**Objet :** Rapport de contrôle des installations d'assainissement.

Date du contrôle	01/12/2020	Origine du contrôle	Contrôle périodique	
Habitation	Adresse	BREGEGERE		
	CP	24290	Commune	SAINT-AMAND-DE-COLY
	Référence cadastrale	ZL 0078		
Propriétaire	Civilité, Nom, prénom	Madame BONY CHRISTINE		
	Adresse	102 avenue PHILIPPE AUGUSTE		
	Code postal	75011	Commune	PARIS
	Téléphone(s)			
Occupant de l'immeuble <i>(si différent du propriétaire)</i>	Civilité, Nom, prénom			
	Téléphone(s)			
Service de contrôle	SERVICE PUBLIC DE L'ASSAINISSEMENT NON COLLECTIF Communauté de communes Vallée de l'Homme – Antenne de Montignac 3 avenue de Lascaux – 24290 MONTIGNAC ☎ 05.53.51.70.72

### **Représentation schématique de l'installation d'assainissement**

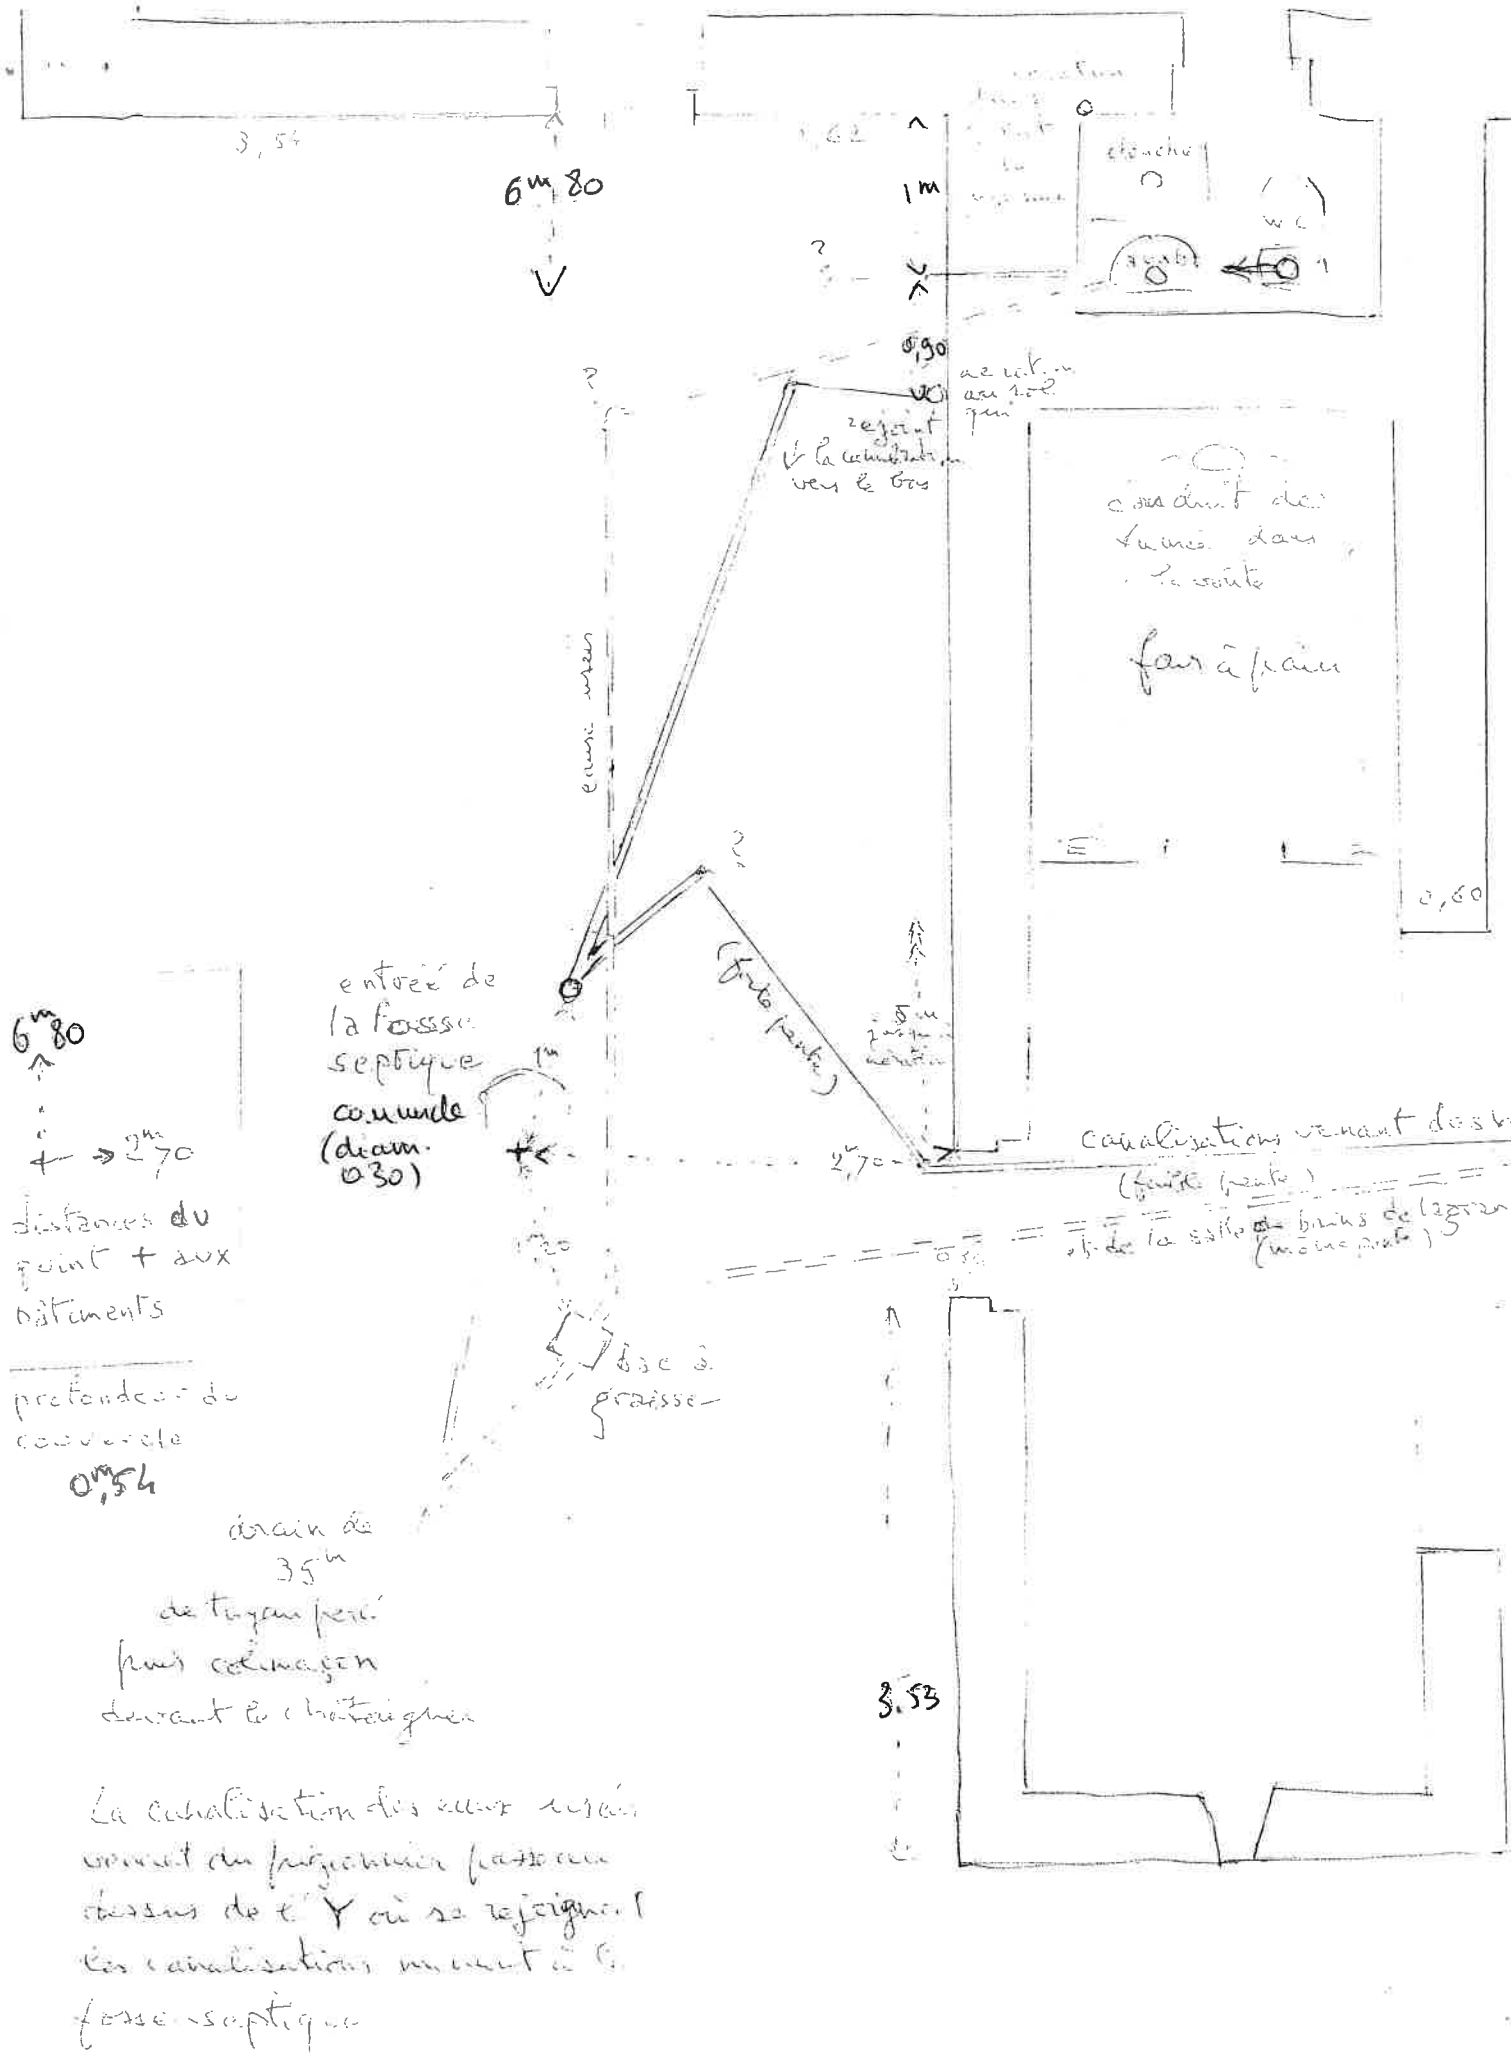
Commentaires sur le prétraitement : Ouvrir la fosse afin de pouvoir vérifier son état et si nécessaire, mettre en place des rehausses afin de faciliter son accès. Il ne semble pas y avoir de ventilation secondaire - à mettre en place selon les normes en vigueur (diamètre 100 mm, en hauteur et avec un extracteur statique ou éolien).

<b>à graisse</b>		
Tampon du bac à graisse accessible ?		<input checked="" type="checkbox"/> OUI <input type="checkbox"/> NON
• Hauteur des graisses : <span style="float: right;">Volume : 200 L</span>		
• Le volume est-il adapté à son utilisation ?		<input type="checkbox"/> OUI <input checked="" type="checkbox"/> NON <input type="checkbox"/> ?
• Le bac présente-t-il des signes d'altération ? ○ Si oui, préciser : <b>Bac dégraisseur cassé à plusieurs endroits.</b>		<input checked="" type="checkbox"/> OUI <input type="checkbox"/> NON <input type="checkbox"/> ?
• Présence d'odeurs ?		<input type="checkbox"/> OUI <input checked="" type="checkbox"/> NON
• Type d'eaux usées collectées : <b>eaux ménagères</b>		
Commentaires sur le bac à graisse : <b>Le bac dégraisseur est cassé (couvercle, intérieur) - à remplacer.</b>

Commentaires : Vu l'arrêté du 27 avril 2012, la filière d'assainissement présente un dysfonctionnement majeur, le bac dégraisseur n'étant plus étanche. De plus, l'accès n'est pas sécurisé. Il est impératif de remplacer le dispositif de prétraitement.

De plus le dispositif de traitement est à réhabiliter, aucun élément n'ayant permis de vérifier l'existence d'un dispositif de traitement. L'avis sur le traitement pourra éventuellement être modifié si des éléments permettent de connaître la nature et la localisation (mise en place de regards entrée et fin de drainage, ...).

- Mettre en place un dispositif de prétraitement pour les eaux ménagères. Conformément à la législation vous avez un délai de 4 ans pour effectuer les travaux.
- Réhabiliter le dispositif de traitement.
- Ouvrir la fosse. Mettre des rehausses.
- Ajouter la ventilation secondaire.
